MODULO PER LA PRESENTAZIONE DI OSSERVAZIONI A PIANI/PROGRAMMI/PROGETTI
SOTTOPOSTI A PROCEDIMENTI DI VALUTAZIONE AMBIENTALE DI COMPETENZA REGIONALE

Procedimento di autorizzazione unica di Valutazione di Impatto ambientale (VIA) ai sensi del Capo III della L.R. 4/2018 relativo al progetto denominato "2020MOAG0023 - realizzazione di tre coppie di pozzi nell'ambito della riorganizzazione del campo acquifero di Bosco di Fontana" nel Comune di Rubiera (RE) con contestuale variante sostanziale all'istanza di concessione di derivazione, che comprende anche la variante agli strumenti urbanistici e di settore del Comune di Rubiera e la procedura espropriativa, presentato da ATERSIR e Aimag s.p.a., pubblicato sul BURERT n. 12 del 17/1/2024 e ripubblicato sul BURERT n. 255 del 31/7/2024.

TESTO DELLE ULTERIORI OSSERVAZIONI RELATIVE AL

Fig. 13 - Estratto TAV 7 integrazioni del 01/07/2024 "Piano Particellare di esproprio" - Proprietà Calcestruzzi Corradini S.p.A.

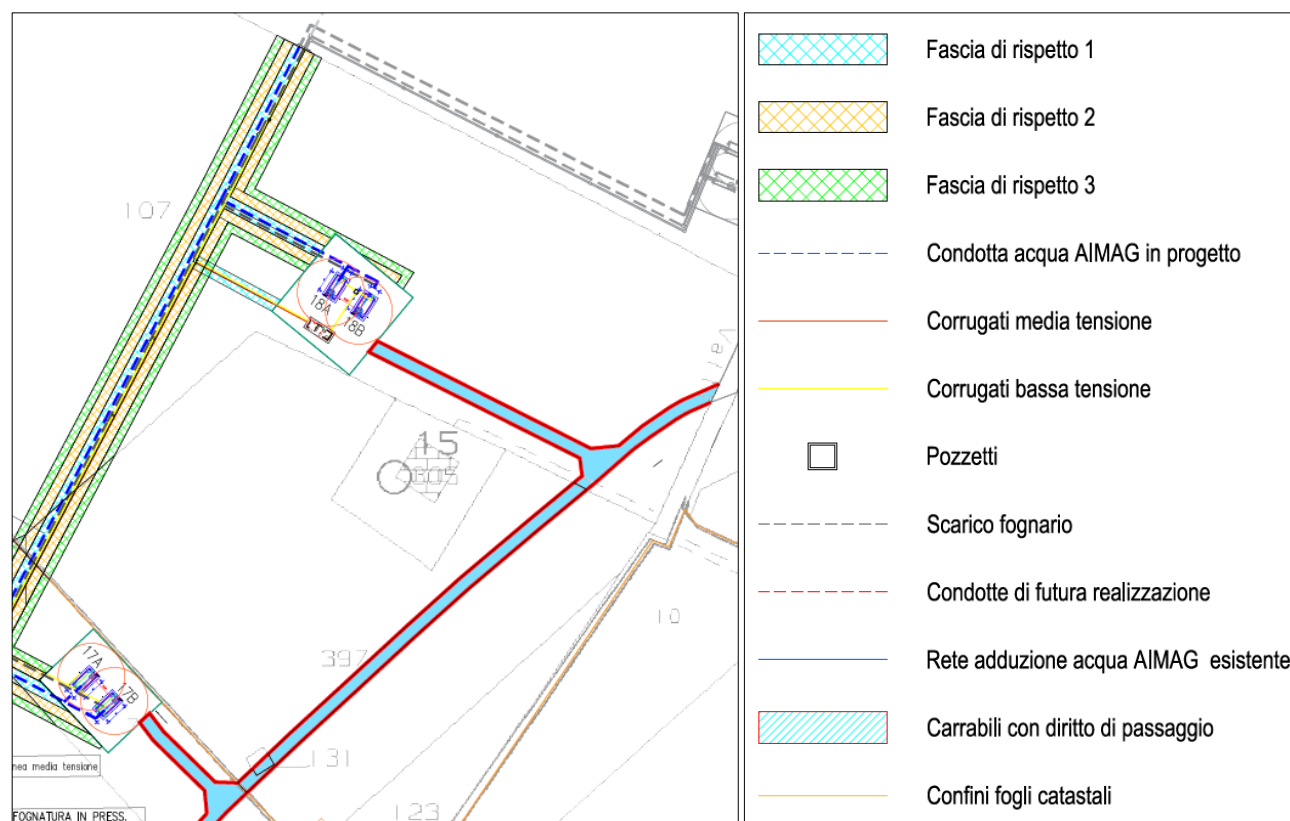
Le figure seguenti 12 e 13 riportano il confronto tra le previsioni del precedente progetto in tema di espropri, rispetti e diritti di passaggio, mettendo in evidenza quanto sottolineato in precedenza.

Si richiede quindi di chiarire se la carrabile sarà oggetto di esproprio oppure se invece sia previsto esclusivamente il diritto di passaggio.

Occorre quindi risolvere tali interferenze prevedendo anche il mantenimento del diritto di passaggio sulla carrabile in progetto in favore delle proprietà coinvolte oltre a garantire adeguato accesso alla proprietà di Casa Carnevali (mapp. 305).

Fig. 14 – Individuazione aree di scavo residue.

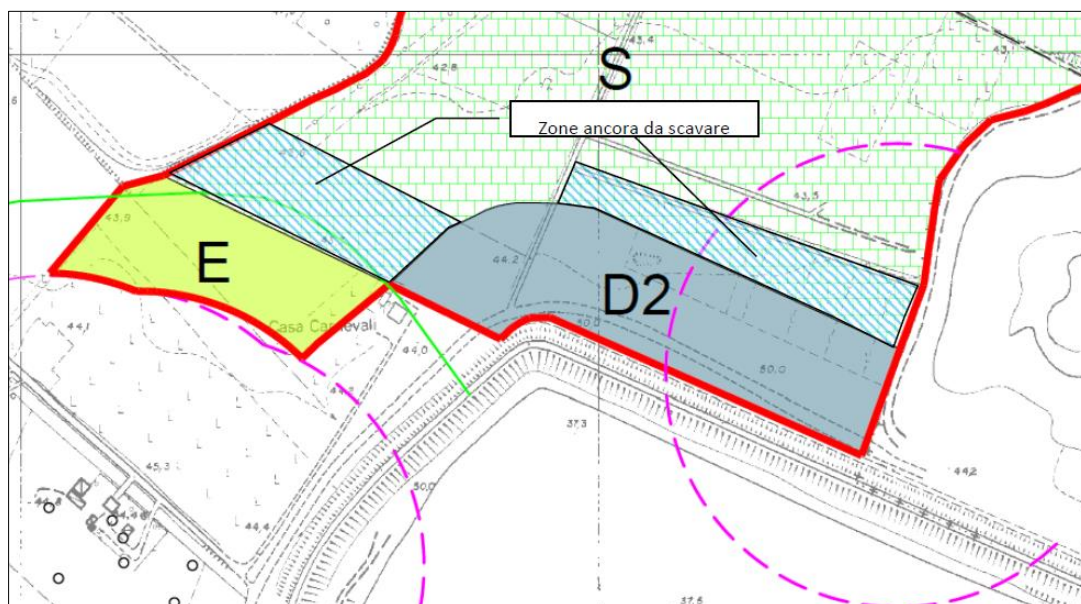
Nelle osservazioni alla precedente proposta di Variante PAE l'osservante aveva evidenziato la necessità di correzione nella relazione tecnica delle affermazioni relative a due zone definite dal PAE di "ex-cava" individuate in fig. 14, ma sulle quali non è stata esercitata attività estrattiva, riconoscendo il residuo estrattivo presente escavabile, benché limitato in parte dalle nuove previsioni del progetto in esame.

Appare quanto meno singolare che l'osservazione sia ritenuta non pertinente in relazione al fatto che su tale tema la proposta di variante al PAE *"non presenta nessuna modifica ed è quindi esclusivamente attinente al PAE vigente"*. Si evidenzia infatti come il progetto preveda in tali aree la collocazione di interconnessioni con i pozzi in progetto, una fognatura, l'area dedicata ai pozzi 18° e 18B, e la viabilità di accesso. Questo comporterà una riduzione significativa dei volumi escavabili in tali zone, che ricordiamo, sono state definite per un errore materiale del PAE zone di ex-cava, errore più volte riconosciuto dall'Amministrazione Comunale. Si ricorda inoltre che su tale aspetto l'osservante ha presentato al Comune di Rubiera in data 26/04/2022 prot. 5626 istanza di apertura di conferenza dei servizi preliminare per la verifica di fattibilità di variante al P.A.E. del Comune di Rubiera.

Si richiede quindi che, in questa fase, la proposta di variante PAE preveda la correzione di tale errore.
